DIRECTION DU
DÉVELOPPEMENT RURAL

Objet : ICPE - projet de plateforme de compostage par la Calédonienne des Eaux
Nakutakoin

N° 2013-30643/DDR

Extrait de la cartographie des zones inondables

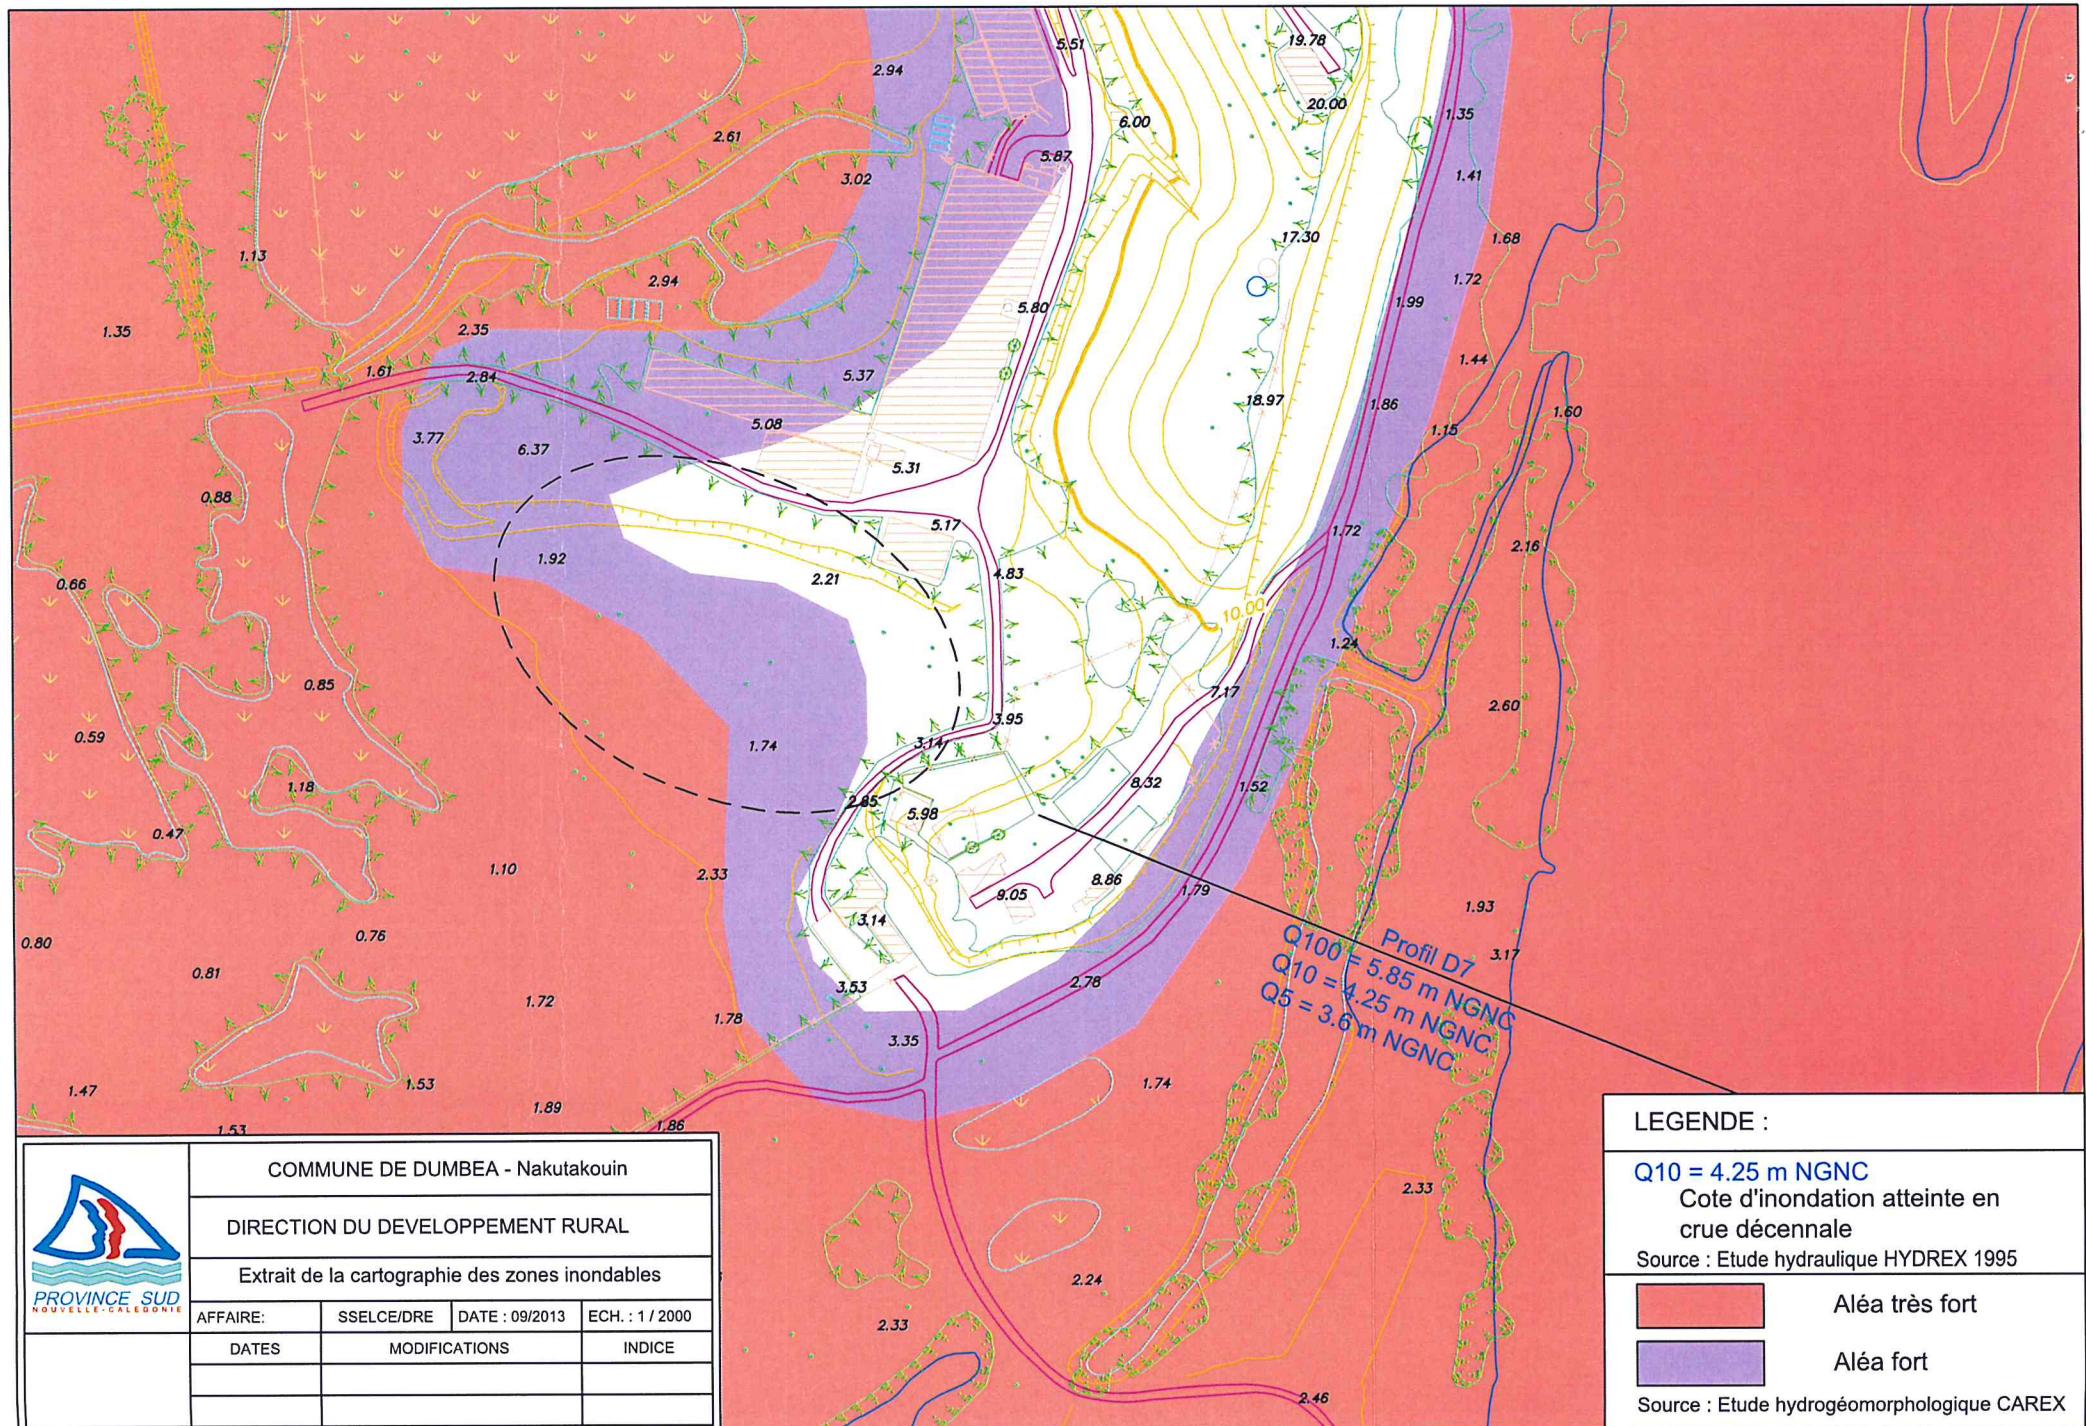
Après examen du dossier au regard de la contrainte d'inondabilité, il ressort que le projet est situé dans l'emprise de la zone inondable de la Dumbéa telle que définie par l'étude hydraulique HYDREX de 1995.

Pour limiter les risques, le projet prévoit le remblaiement du terrain d'assiette du projet jusqu'à la côte 4.25 m NGNC soit exactement la cote d'inondation définie pour les crues décennales dans l'étude HYDREX. Sur ce point, nous émettons les observations suivantes :

- avec un calage à 4.25 m NGCN, la plateforme de maturation se trouve hors d'eau pour des crues de période de retour de 10 ans. Cependant il est d'usage de prendre une revanche de 30 à 50 cm par rapport aux cotes de crue calculées qui restent entachées d'incertitude ;
- les installations enterrées sous le niveau de plateforme telles que les réseaux de collecte des eaux pluviales et des lixiviat seront impactées en cas de crue de période de retour inférieure à la crue décennale.

De plus, la vue en plan jointe au dossier indique des côtes à l'axe de la piste d'accès de 0.25 m NGNC minimum. Si les côtes indiquées sont des côtes projet, la piste sera donc submergée lors des marées hautes supérieures à 1.05 m HYDRO environ entraînant ainsi de fortes contraintes d'exploitation. Pour être hors de la zone marnage, le projet de piste devrait être calé à une côte minimale de 1 m NGNC.

Enfin, les projets de remblais en zone inondables doivent faire l'objet d'une étude d'impact hydraulique démontrant qu'ils n'aggravent pas les aléas inondation sur les terrains alentours.

Au regard de ces observations, et considérant que l'ensemble des installations n'est pas hors d'eau pour une crue décennale, j'émets un avis favorable, sous réserves que les remblais projetés n'impactent pas les régimes d'écoulement des eaux et que les risques environnementaux liés à une submersion de la plateforme ou des installations enterrées soient jugées acceptables par les services compétents.
